**INFORME DE HITO DE CONTROL
N° 086-2024-OCI/5347-SCC**

**“MEJORAMIENTO Y AMPLIACION DEL SERVICIO
EDUCATIVO DE LA I.E. AMPARO BALUARTE, EN EL
DISTRITO DE MOQUEGUA - PROVINCIA DE MARISCAL
NIETO - DEPARTAMENTO DE MOQUEGUA”**

**HITO DE CONTROL N° 4 – EJECUCIÓN FÍSICA DEL
PROYECTO DE INVERSIÓN A AGOSTO DE 2024**

Imagen n.º 1
Muros de contención de las calles 1 de Mayo según el expediente técnico.

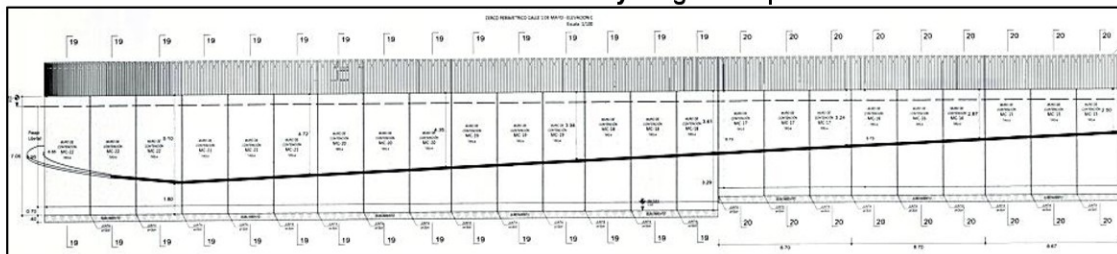
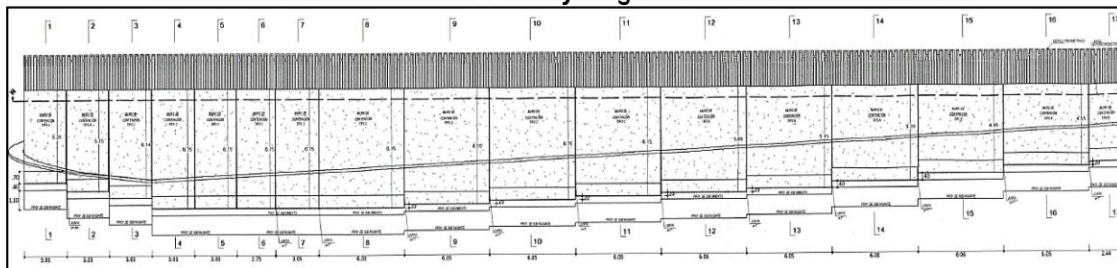
Durante la visita de inspección física realizada a la obra el 12 de agosto de 2024², se advirtió que se vienen ejecutando modificaciones en las partidas de los muros de contención ubicados en las calles 1 de Mayo, Loreto y Mercedes Cabello de Carbonera, además, el residente de obra indicó que se han realizado modificaciones que cuentan con planos aprobados por el inspector con su respectiva memoria de cálculo, por tanto, la comisión de control requirió los planos con los que se viene ejecutando la construcción de todos los muros de contención, siendo que el residente de obra hizo entrega de 6 planos firmados por él mismo y con visto bueno del inspector de obra, advirtiéndose las modificaciones que se aprecian en las siguiente imágenes.

Es importante precisar lo siguiente, en la memoria de cálculo de la modificación de los muros de contención que se remitió al inspector de obra, solamente se consideró los muros de contención que colindan con la calle 1 de Mayo; sin embargo, no se remitió la memoria de cálculo de los muros de contención que colindan con las calles Loreto y Mercedes Cabello de Carbonera, por tanto, estos no contarían con los diseños respectivos aprobados por el inspector de obra, no obstante, durante la visita de inspección se entregó a la comisión de control los planos de los muros de contención antes mencionados con la firma del residente de obra y el visto bueno del inspector de obra.

Imagen n.º 3
Muros de contención de la calle Loreto según el expediente técnico.

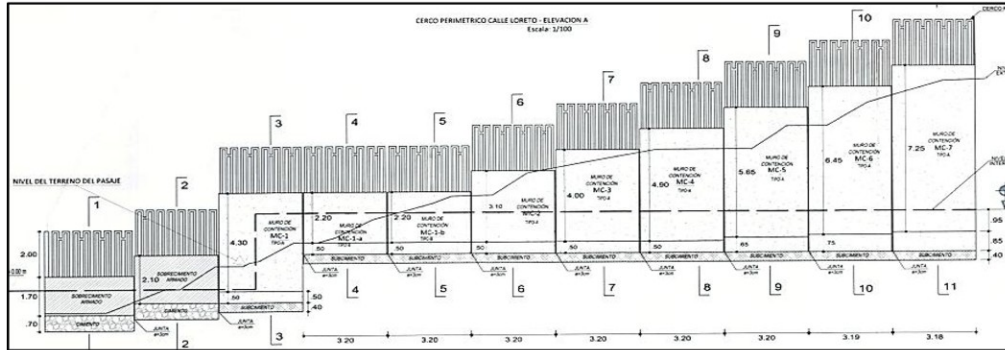
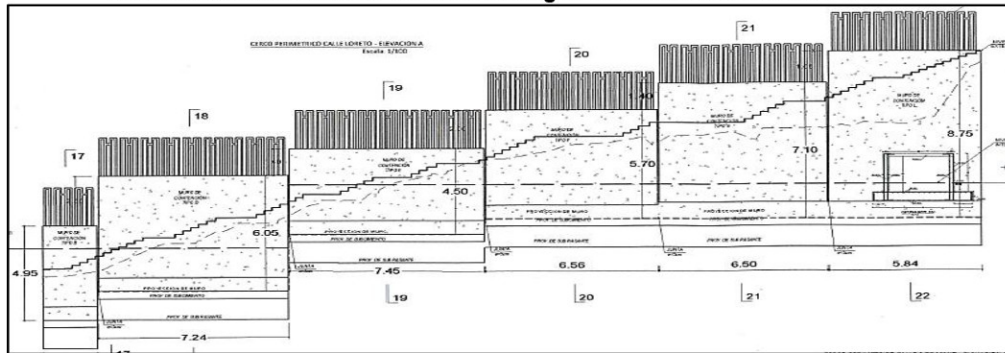
encuentran en construcción), advirtiendo que en uno de los tramos de los muros de contención que colindan con la calle Loreto, el acero horizontal de refuerzo hacia el lado exterior (calle) presenta un espaciamiento variable entre 12 a 19 cm, cuando según el plano correspondiente que vienen utilizando en obra indica un espaciamiento de 15 cm.

Imagen n.º 5
Muros de contención de la calle Mercedes Cabello de Carbonera según el expediente técnico.

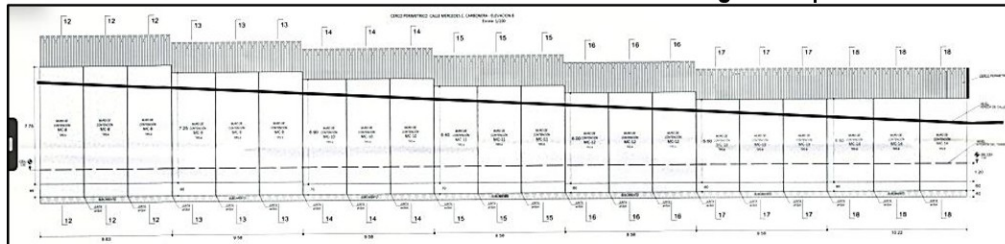
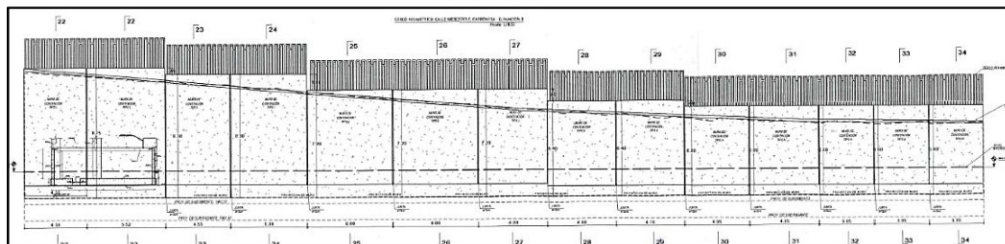
Por otro lado, durante la verificación de la medida del ancho de la zapata del muro de contención tipo K⁵ colindante con la calle Mercedes Cabello de Carbonera (en su parte más ancha por ser de ancho variable), la comisión de control midió un ancho de 3,19 m; sin embargo, según el plano MC-07 entregado por el residente de obra, el mismo que vienen utilizando para la construcción de este muro, el ancho de la zapata debería ser de 3,33 m; asimismo, la comisión de control realizó la consulta al operario fierro jefe de cuadrilla respecto al plano que viene utilizando para el armado de acero de refuerzo del muro de contención en cuestión, quien indicó que el plano que le entregaron y enseñó a la comisión de control, establece un ancho de zapata de 3,00 m; por tanto, queda evidenciado que durante la ejecución de la obra se vienen utilizando varias versiones de planos respecto a la misma estructura y existe variación en la información que contienen⁶.

Imágenes n.º 24, 25, 26, 27 y 28
Obra en construcción sin la señalización correspondiente y sin equipos de protección colectiva que eviten la ocurrencia de accidentes de salud ocupacional.

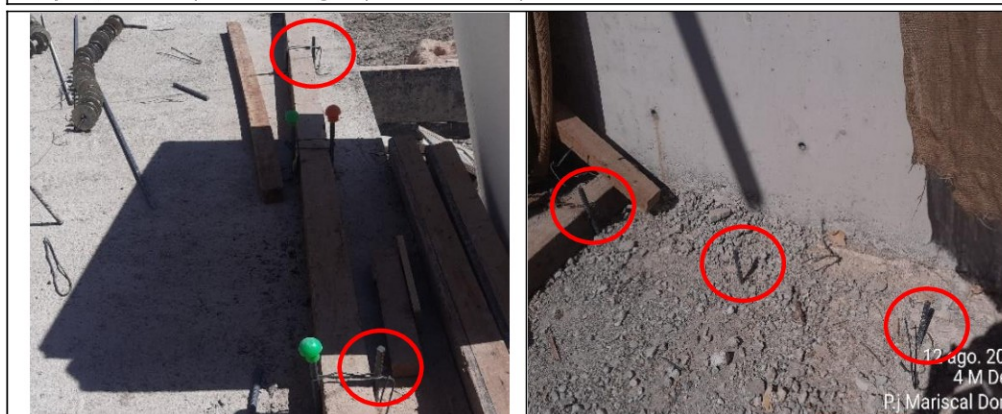
Falta de baranda perimetral y señalización que advierta el riesgo de derrumbes y caídas a desnivel por parte de los trabajadores de la obra (se advierte a un trabajador transitando cerca a un desnivel superior a 1,8 m sin protección colectiva que le impida acercarse más).

Falta de baranda perimetral y señalización que advierta el riesgo obstáculos y caídas a desnivel por parte de los trabajadores de la obra (se advierte personal obrero laborando cerca al borde de un desnivel superior a 1,8 m).

Imagen n.º 65
Curva granulométrica según análisis granulométrico para agregado fino, contenido en los diseños de mezcla del dossier de calidad de la obra.

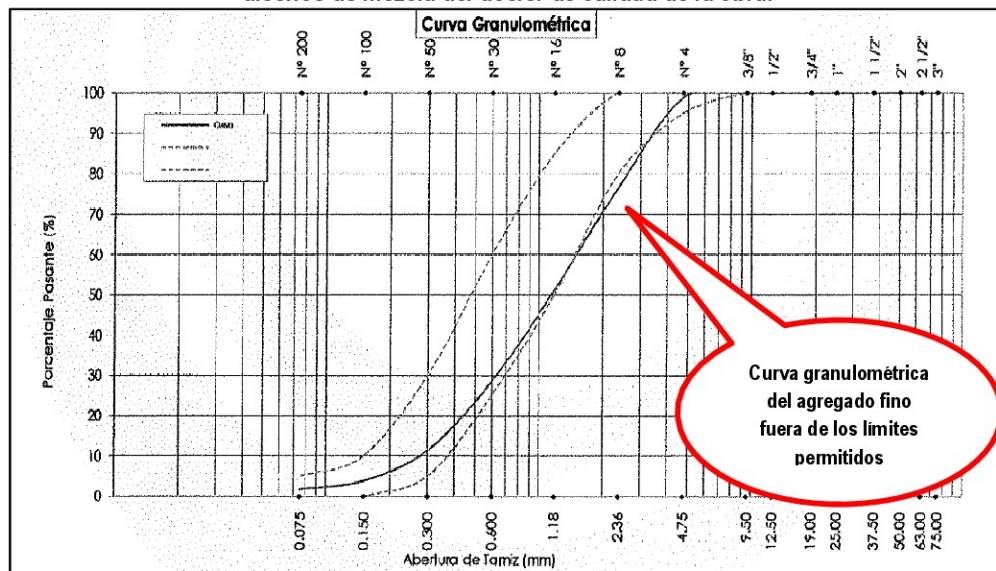
El incumplimiento advertido en el cuadro anterior se puede apreciar gráficamente en la curva granulométrica de los diseños de mezcla del dossier de calidad, según se aprecia en la siguiente imagen.
